MADONAS NOVADA PAŠVALDĪBA IEPIRKUMU KOMISIJA

19.12.2011. *kr. MNP/2. P. 2. /11/3155* Madonā

Par saraksti iepirkumā: „**Būvdarbi projekta "Vestienas pagasta centra ielu asfaltēšana un stāvlaukuma izbūve pie pirmsskolas izglītības iestādes "Vāverītes" ietvaros "**”, identifikācijas numurs MNP2011/44_ELFLA.

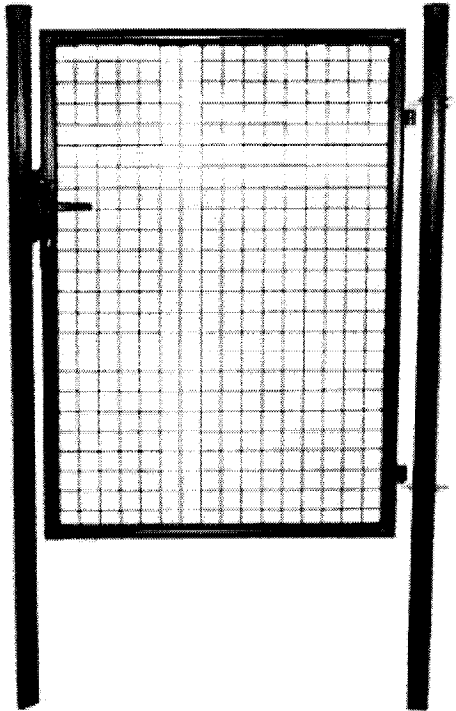
2.jautājums: *Būvdarbu tāmes pozīcijā Nr.49 paredzēta vienviru vārtu uzstādīšana. Lūdzam norādīt sīkāk uzstādāmo vārtu specifikāciju, piemēram, krāsa, vizuālais risinājums.*

Atbilde uz 2.jautājumu: Paredzēts uzstādīt vienviru vārtus izmērs (1520*1450mm) komplektā ar stabiem un visu nepieciešamo furnitūru. Vārtus paredzēt uzstādīt pie esošā žoga (sētas) uz gājēju ietves, sastiprinot kopā ar esošo žoga konstrukciju. Pielikumā sarakstes vēstulei ir skice un prasības vārtiem.

Tehniskais apraksts:

Izmērs: 1520*1450m

Stabi: Apaļcaurule, diametrs 60 mm – 2 gab.

Vārtu aizpildījums: Iemetināts režģis

Materiāls: metāls, plastikāta rokturis

Krāsas tonis: Zaļa RAL6005

Furnitūra: slēdzene, pretlika un regulējamas eņģes
